Construction d'un établissement pénitentiaire à Vannes

Enquête publique de DUP et mise en compatibilité du PLU

Projet de construction d'un centre pénitentiaire – Chapeau-Rouge

ANALYSE ELEMENTS DU D.A.E

Figure 5 : Scénario d'implantation retenu (Source : dossier de DUP)

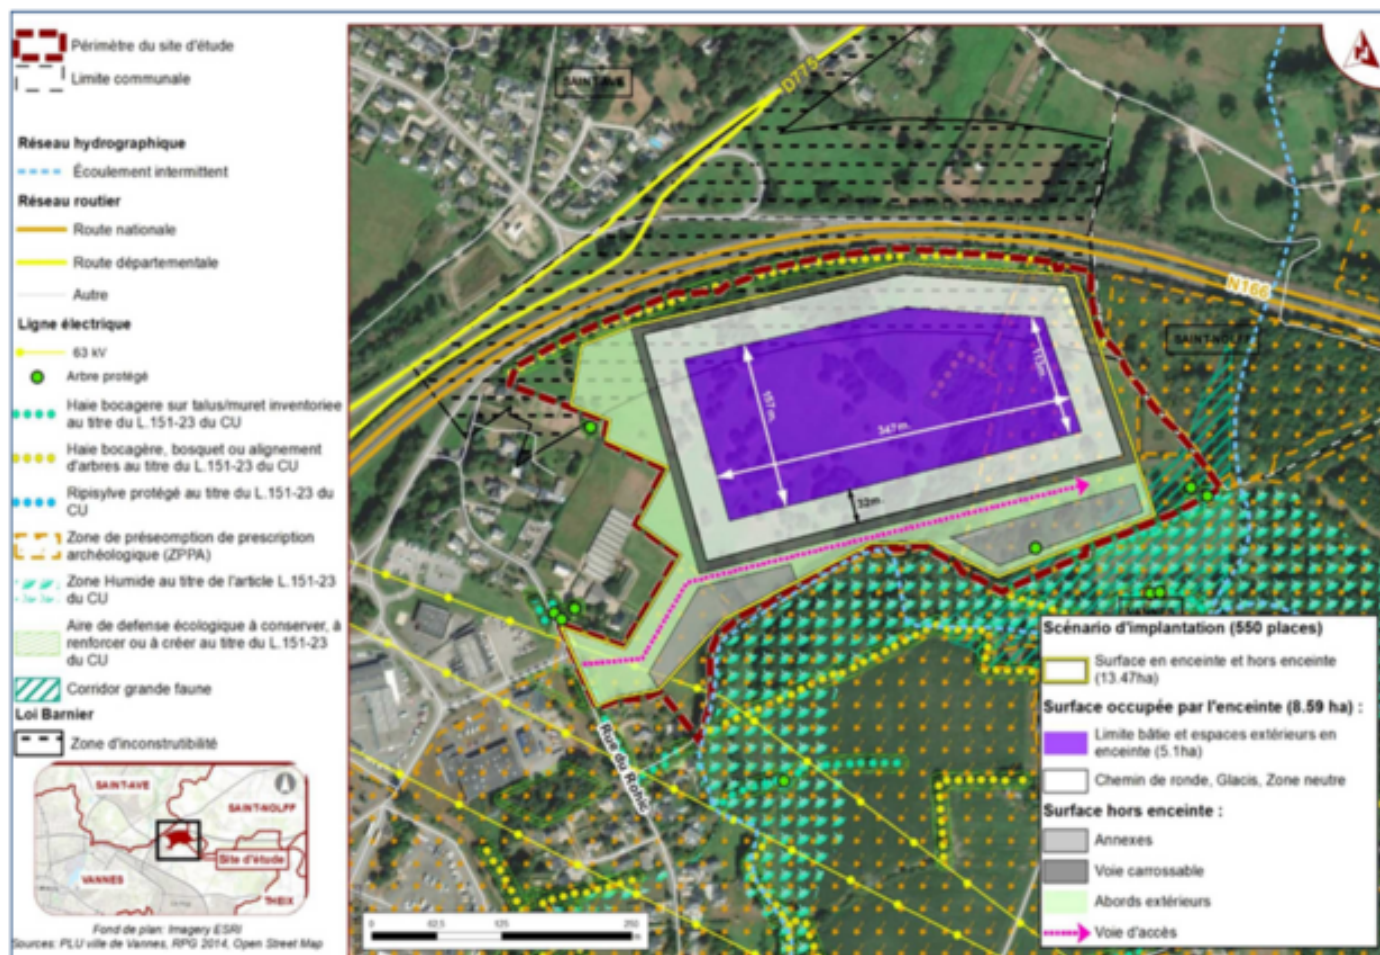
05 : Sur un total parcellaire de 16.1 ha, une surface de 13.50 ha environ sera construite ou aménagée, il reste donc 2.50ha conservant leur état d'espaces naturels initiaux. Ces zones sont-elles identifiées sur un plan et seront-elles bien préservées de tous travaux ? en effet, étant que le projet aménage la quasi-totalité du site et les besoins en place nécessaire au chantier, les zones censées pourraient se voir déborder par le chantier ?

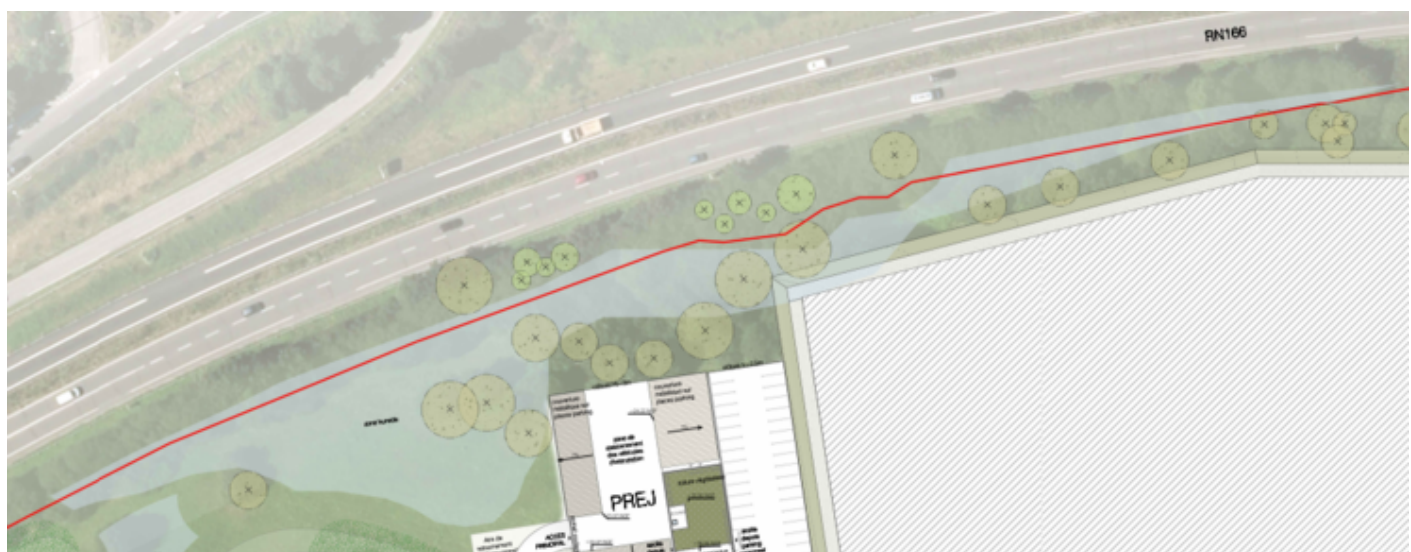
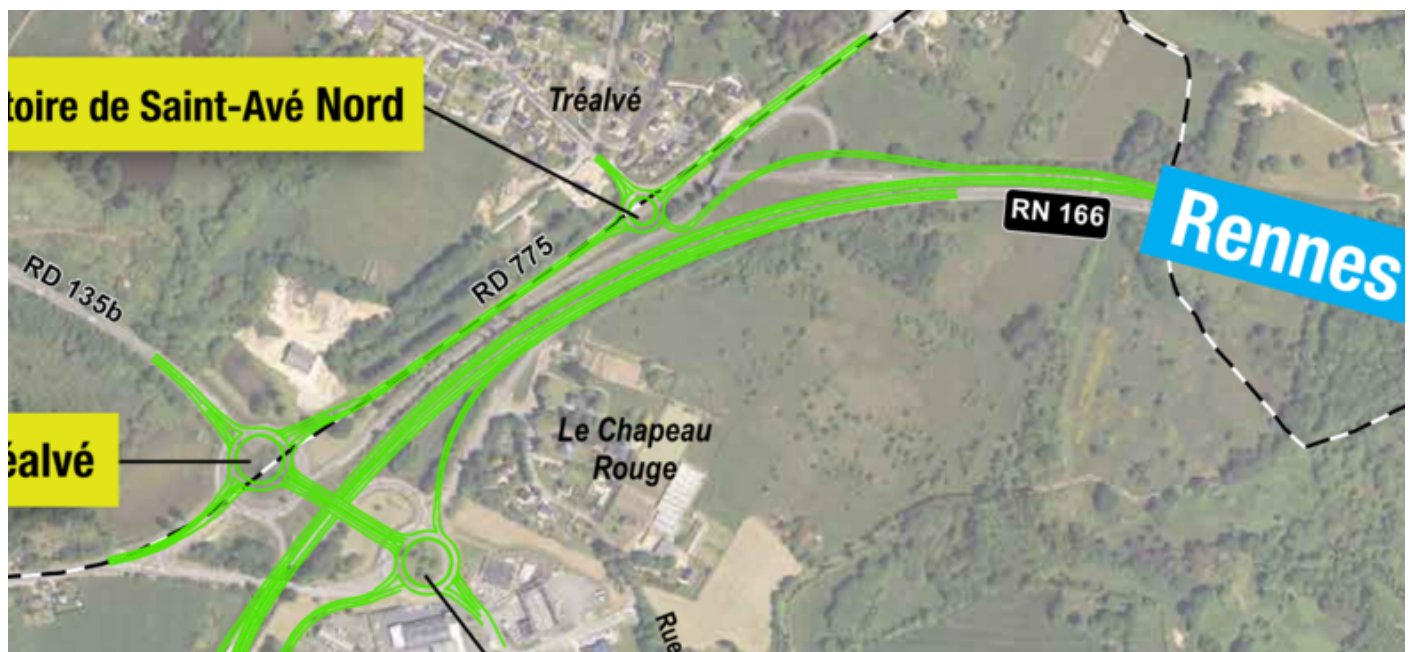
06 : absence de mention du projet de l'échangeur du LIZIEC ?

Le projet du LIZIEC prévoyant la modification / création de voies au regard des plans de principe diffusés, ces éléments devraient apparaître sur le plan masse. Ce dernier ne prend pas en compte les aménagements en cours d'étude également concernant le dossier du LIZIEC ! Une synthèse technique & organisationnelle, entre le projet du LIZIEC, la nouvelle déserte du centre_P et le nouveau centre_P est indispensable.

Cet élargissement de voie côté terrain du centre_P impacte la limite nord du projet du centre_P, les surfaces dédiées aux compensations & zones humides au nord-ouest et potentiellement l'emplacement de la limite nord de l'enceinte.

Page 70 : Plan des réseaux :

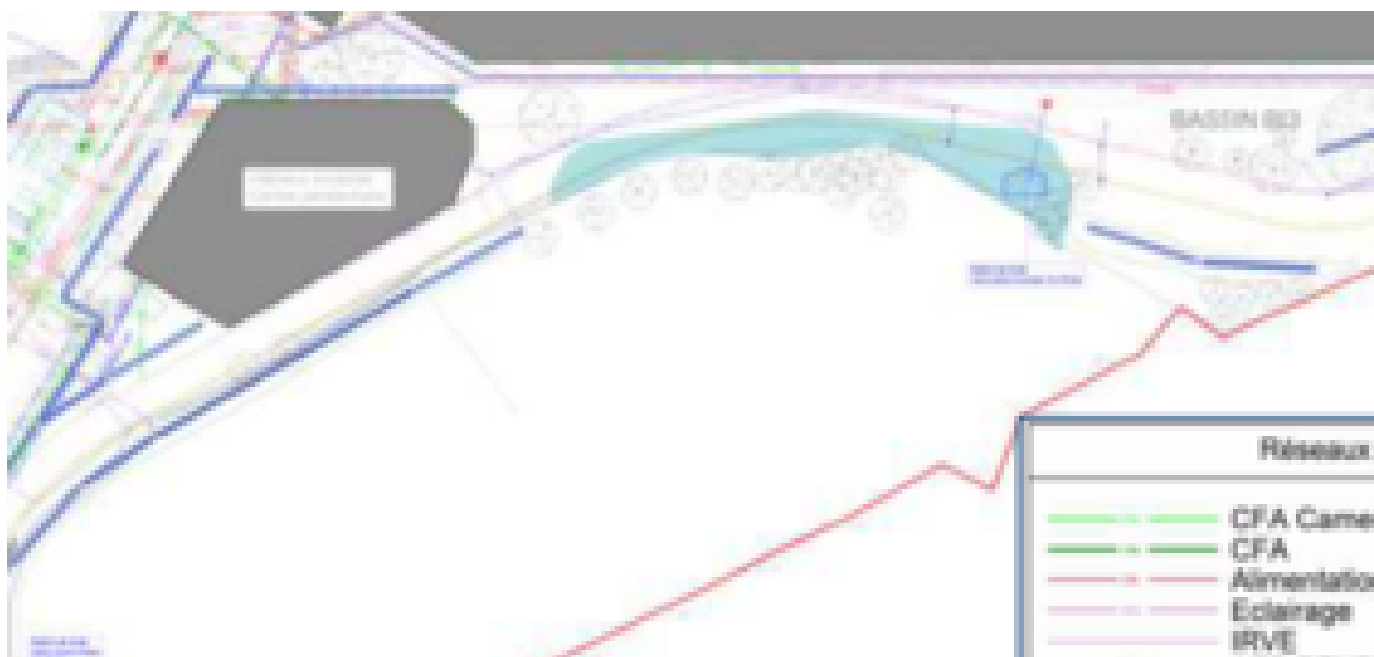
- Le plan présenté ne semble pas prendre en compte l'ensemble des zones humides présentes au nord du boisement conservé (cf plan masse 1/600)

Page 219 : terrassements

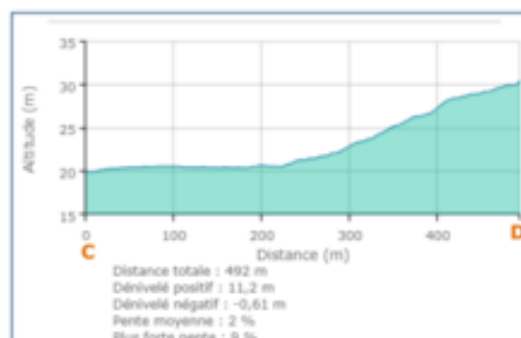
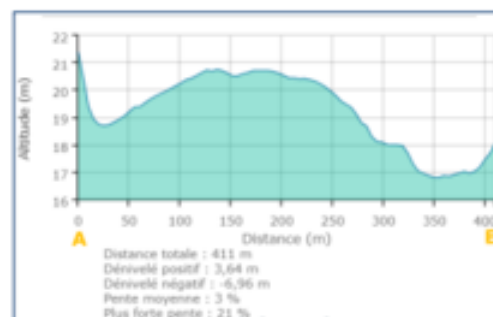
- Ces informations de terrassement limités à 50cm ne recoupent pas les informations de profils topographiques de la page 58 laissant à penser à des amplitudes de terrassements plus importantes vers l'EST du terrain ?
